Comune di Lugo di Vicenza (VI)

PIANO DI ELIMINAZIONE DELLE BARRIERE ARCHITETTONICHE

GIOTTO, via

SCHEDA n° 11
aggiornato al 08/08/2021

096

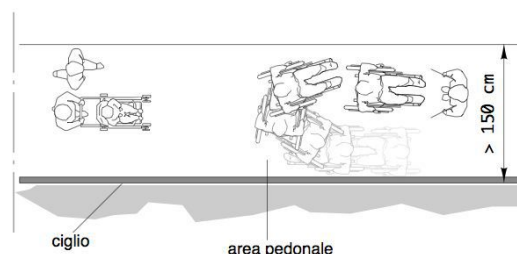
Assenza di percorso a raso

Nuova realizzazione di marciapiedi a raso con le seguenti caratteristiche:

- altezza massima 2,5 cm dal piano carrabile;
- larghezza minima 150 cm; in presenza di cospicuo flusso pedonale è consigliata larghezza 200 cm; è ammessa larghezza minima 100 cm solo in caso di restrizioni puntuali o di breve lunghezza (massimo 10 m);
- pendenza longitudinale 5% (massimo 8%);
- pendenza trasversale 1%;
- altezza minima libera da ostacoli 220 cm da piano di calpestio;
- finitura tale da rendere il piano di calpestio accessibile.

Occorre fare una buona rasatura della finitura superficiale per evitare di creare altre criticità sulla pavimentazione per le persone con difficoltà motorie.

098

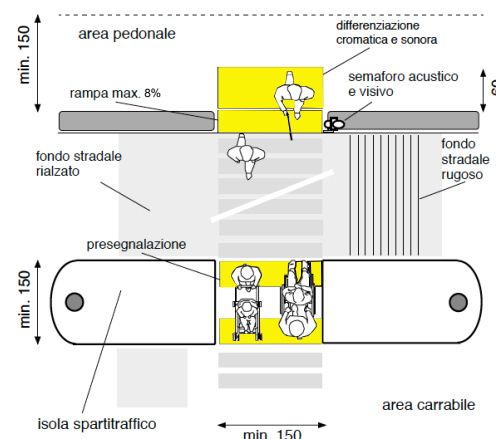
Assenza di **segnalazione tattile** per non vedenti in prossimità di **attraversamento** pedonale posto in **senso ortogonale al senso di marcia**.

Adeguamento di attraversamento pedonale tramite **nuova realizzazione di segnaletica tattile** a pavimento (segnale pericolo valicabile), **posta trasversalmente alla direzione** di marcia. La segnaletica tattile di profondità 40 cm e larghezza uguale alla zebra, serve ad evidenziare la delimitazione tra sede pedonale e carrabile. In caso di isola salvagente, la segnaletica sarà ripetuta all'inizio e alla fine dell'isola come preavviso di attenzione; ciascuna di queste bande avrà una profondità minima di 40 cm.

Il materiale da utilizzarsi deve essere consono al contesto in cui si trova. Sono da evitarsi materiali in gomma incollati ma bensì piastrelle di ceramica, pietra lavorata in superficie o materiale autobloccante.

Prevedere sempre l'intercettazione sul marciapiede quando si è in presenza di un attraversamento.

099

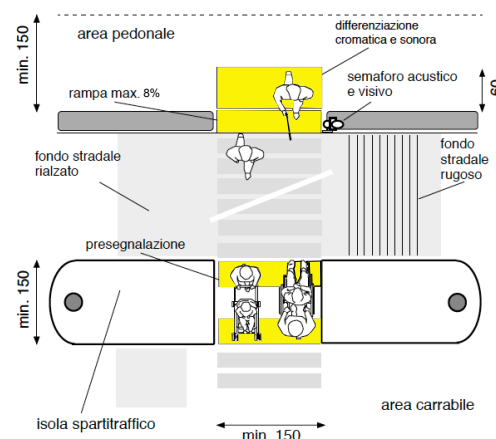
Assenza di **segnalazione tattile** per non vedenti in prossimità di **attraversamento** pedonale posto in **senso ortogonale al senso di marcia**.

Adeguamento di attraversamento pedonale tramite **nuova realizzazione di segnaletica tattile** a pavimento (segnale pericolo valicabile), **posta trasversalmente alla direzione** di marcia. La segnaletica tattile di profondità 40 cm e larghezza uguale alla zebra, serve ad evidenziare la delimitazione tra sede pedonale e carrabile. In caso di isola salvagente, la segnaletica sarà ripetuta all'inizio e alla fine dell'isola come preavviso di attenzione; ciascuna di queste bande avrà una profondità minima di 40 cm.

Il materiale da utilizzarsi deve essere consono al contesto in cui si trova. Sono da evitarsi materiali in gomma incollati ma bensì piastrelle di ceramica, pietra lavorata in superficie o materiale autobloccante.

Prevedere sempre l'intercettazione sul marciapiede quando si è in presenza di un attraversamento.
